Processo n:	20985-6/2012
Interessado:	Prefeitura Municipal de Rondonópolis
Assunto:	Relatório complementar de análise de defesa. Contas Anuais de Gestão – exercício 2012.
Relator:	Conselheira interina Jaqueline Jacobsen Marques
Equipe de Auditoria	Bruno Ribeiro Marques – Auditor Público Externo Emerson Augusto de Campos – Auditor Público Externo – Supervisão

Trata-se de análise da defesa apresentada pela empresa Comércio e Indústria Brasileira de Estruturas Pré-moldadas Ltda (CIBE) em face de apontamentos de auditoria relacionados à obra de Construção de Ponte Concreto sobre o rio Arareau, localizada na Rua 13 de maio, no município de Rondonópolis, originária do contrato n. 1866/2012 (Concorrência n. 04/2010) firmado entre a empresa e o citado município.

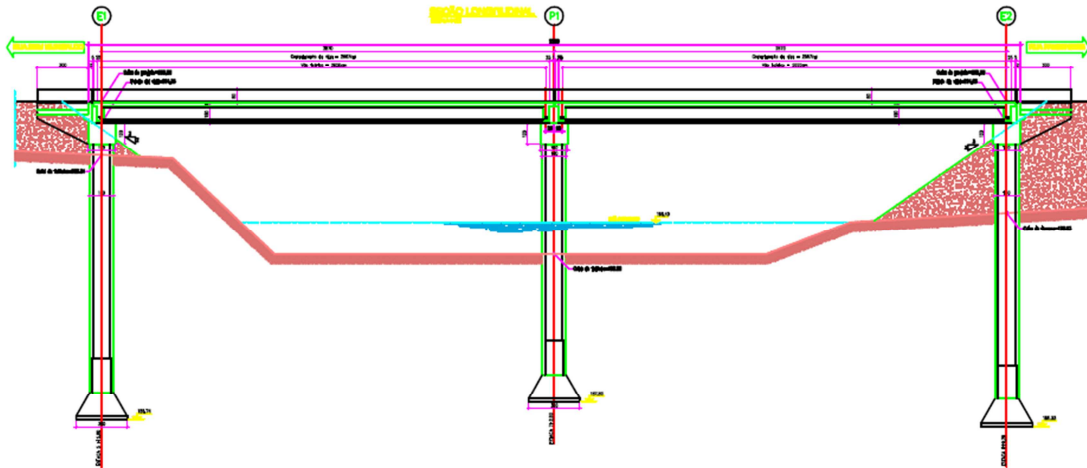
Faz crer a defendente que houve erro de 65% na previsão dos quantitativos para fundação da referida obra, passando de 76,00 metros de tubulão para 125,60 metros de tubulão.

A defendente busca fazer crer que o projeto de fundações que instruiu o procedimento licitatório mostrou-se inadequado durante a execução da obra.

Esta é parte do projeto de fundações que instruiu o certame:

Se o referido projeto de fundações não se mostrou adequado ao solo, caberia aos gestores e à empresa contratada cercarem-se de todos os cuidados para comprovarem a necessidade de alteração da fundação, prévia e concomitantemente à execução destas. Esta é a regra basilar do Estado Democrático de Direito: o dever-poder de prestar contas, conforme ensina a própria Constituição Federal:

No entanto, não consta nos autos qualquer evidência que o serviço presente no aditivo contratual fora executado: não constam sondagens recebidas e aprovadas pela administração que indiquem a necessidade de majoração das profundidades dos tubulões; não constam relatórios escritos ou fotográficos do fiscal da obra indicando a profundidade executada; não constam arquivos dos diários de obras indicando as profundidades executadas; não constam as notas fiscais indicando o volume do concreto estrutural adquirido para execução das fundações.

Dessa forma, cabe sugerir ao Exmo. Conselheiro Relator, ouvido o Ministério Público de Contas, que **determine ao atual Prefeito de Rondonópolis a supressão do quantitativo de 49,60m do serviço de “Tubulão a ar comprimido, diâmetro de 1,40m” constante no aditivo contratual.**
